**Plan Local d'Urbanisme
intercommunal**

COMMUNAUTÉ DE COMMUNES

CÈRE ET GOUL EN CARLADES

**Modification simplifiée n°1 approuvée le 13 Septembre 2021
Modification simplifiée n°2 approuvée le 22 Février 2022**

OAP «Lacombe»
avant modification simplifiée n°2

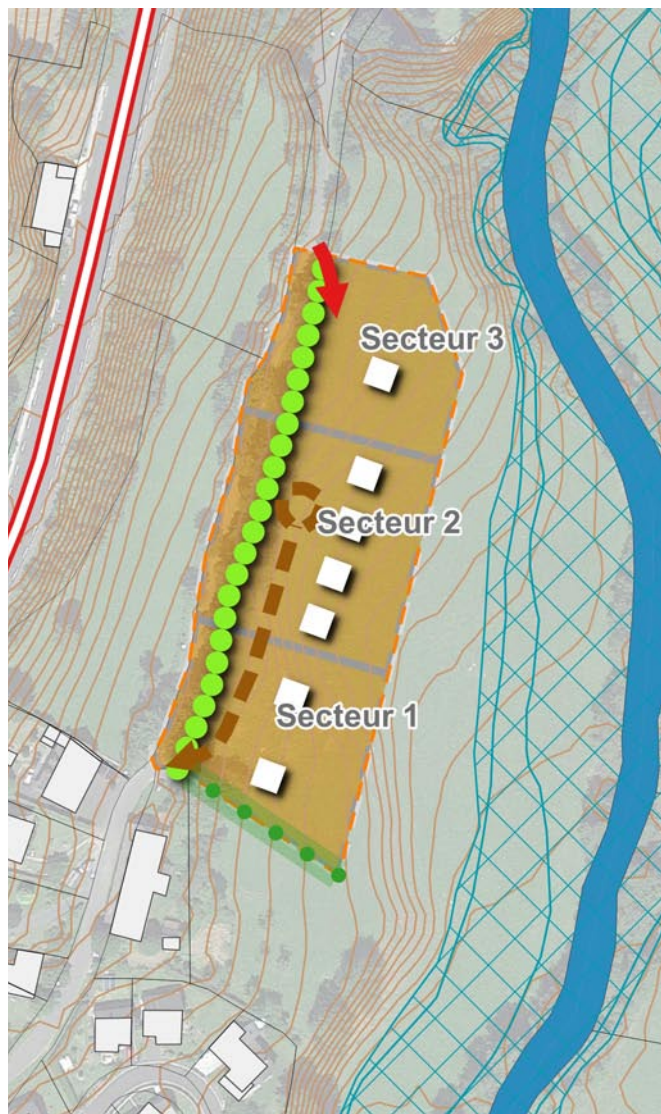
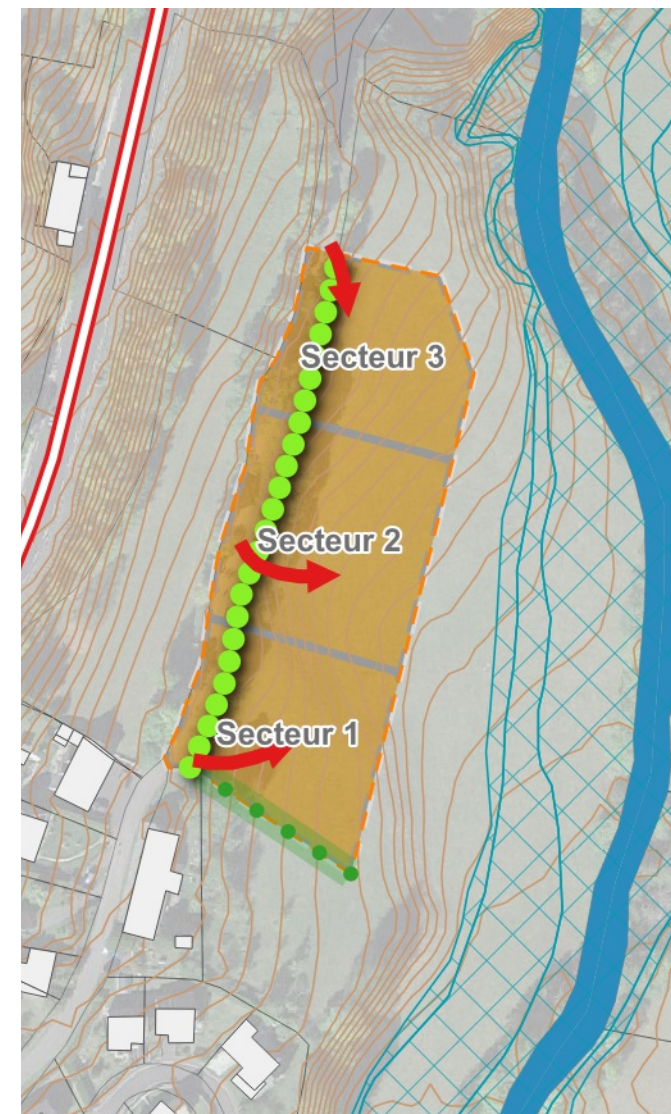
Le principe d'implantation des bâtiments édicté par l'OAP Lacombe montre une implantation linéaire. Cette interprétation n'a toutefois pas été prévue lors de l'élaboration du PLUi.

En outre, la création d'une voie de desserte parallèle à la route du Plomb du Cantal ne semble pas adaptée au caractère rural du site et induirait une artificialisation du sol importante.

Afin d'assouplir la règle et de permettre une plus large variété de projets sur ce secteur, le principe d'implantation des bâtiments a été supprimé. Pour rappel l'OAP fixe des densités minimales par secteurs :

OAP «Lacombe»
après modification simplifiée n°2

~~Une voirie de desserte en impasse sera réalisée pour desservir une partie des nouvelles constructions. L'Orient d'Aménagement et de Programmation fixe une localisation de principe. Sa localisation définitive sera affinée suite aux conclusions d'études précises (ex: levés topographiques, etc).~~

Chaque secteur sera desservi par un accès unique depuis la route du Plomb du Cantal. Cet accès devra permettre la desserte de l'ensemble des lots de chaque secteur.
